Pytania z 12.11.2021 r.

W związku z przygotowaniem oferty na wykonanie zadania jw., zwracamy się z prośbą o udzielenie odpowiedzi na poniższe pytania:

1. SUWNICA JEDNODŹWIGAROWA NATOROWA TYP ZXJ-1000/13.8r

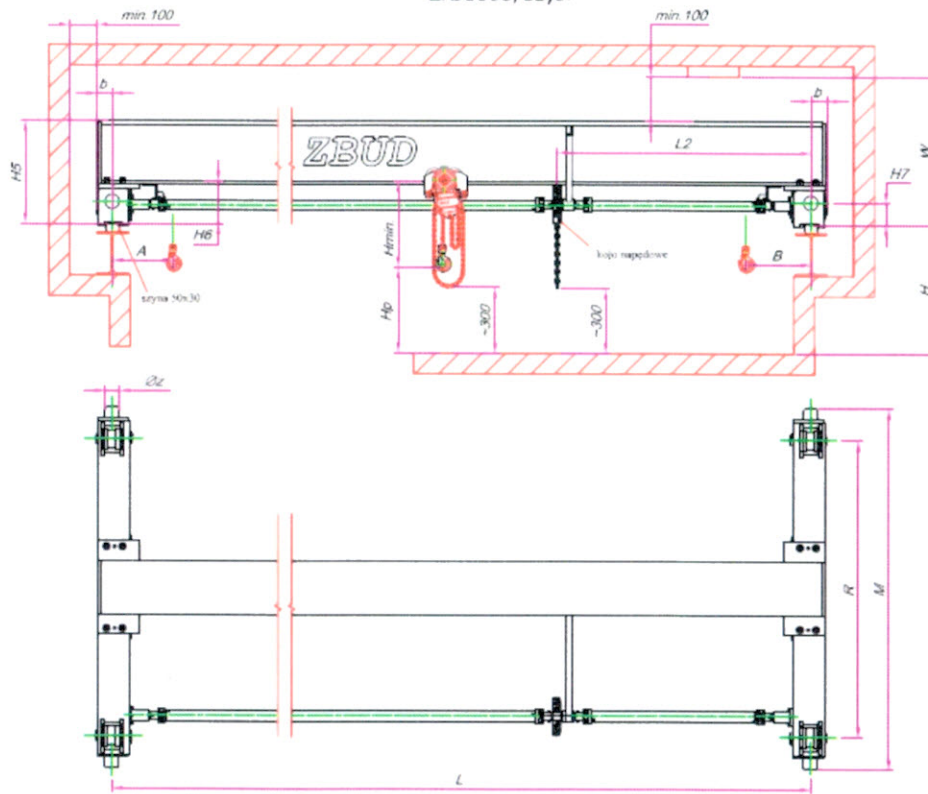
12. W udostępnionej dokumentacji brakuje następujących danych dot. suwnicy w budynku hydrolizy:

- rysunki i zestawienie stali torowiska suwnicy;
- rysunki i zestawienie stali pomostu suwnicy;
- typ suwnicy;
- wyposażenie i funkcjonalność suwnicy.

Ostateczne rozwiązanie suwnicy wraz z belką podsuwnicową musi zostać zweryfikowane po ostatecznym określeniu geometrii suwnicy, belki podsuwnicowej oraz szyny jezdnej (kęs). Wszystkie wymiary łącznie muszą umożliwić swobodny przejazd suwnicy pod belką okalającą położoną na rzędnej +16,00. Oznacza to konieczność weryfikacji położenia krótkiego wspornika na słupach pod oparcie belki podsuwnicowej – najprawdopodobniej przesunięcie wspornika w dół (zmiana detalu słupa i wspornika ewentualnie belki okalającej).

Suwnica przyjęta do projektu (dopuszcza się zastosowanie równoważnej):

Prosimy o przekazanie tej informacji abyśmy mogli wykonać rysunki zamienne (zmiany te nie wprowadzają zmian istotnych oraz nie wpływają na koszty ostateczne)

Suwnica jednodźwigarowa natorowa ręczna
ZXJ1000/13,8r

1. Udźwig	Q= 1.0 [t].
2. Wysokość podnoszenia	Hp = 15.5 [m].
3. Rozpiętość	L= 13.8 [m].
4. Wciągnik	ręczny łańcuchowy przejezdny produkcji ZBUD - WL-10P.
5. Prędkość podnoszenia	Vp= napęd ręczny.
6. Prędkość jazdy wciągnika	Vjw= napęd ręczny.
7. Prędkość jazdy suwnicy	Vjs= napęd ręczny.
8. Długość toru jezdnego	Lt =b.d.
9. Sterowanie	łańcuchem manewrowym z poziomu "0".
10. Grupa natężenia pracy	FEM ISO 1Dm A1.
11. Środowisko pracy	hala.
12. Dokumentacja	DTR, deklaracja zgodności CE
13. Transport	OŚ Zduńska Wola.
14. Montaż	tak.
15. Udział ZBUD w odbiorze UDT	tak.
16. Warunki gwarancji	24 miesiące.
